# **ABSOLUCIÓN DE CONSULTAS PARA ADQUISICION E INSTALACION DE ESTANTERÍAS METÁLICAS PARA NUEVOS ALMACENES DE REFINERÍA TALARA**

Figura 02 – Placa base

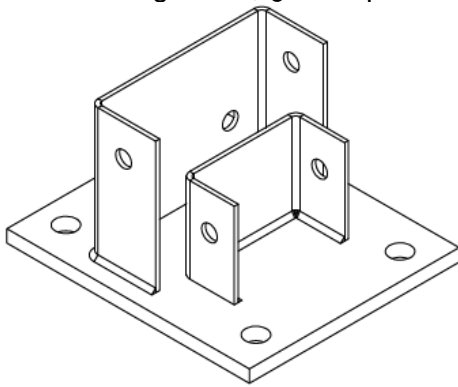
Para el sistema Rack selectivo se indica un elemento identificado como Pata, para el estándar que manejamos empleamos una placa base con 4 anclajes de fijación como se muestra en la figura 02, ¿se empleará nuestro estándar o adaptamos a 2 anclajes?

En las Condiciones Técnicas se indica que los anclajes serán 4. Las imágenes son referenciales.
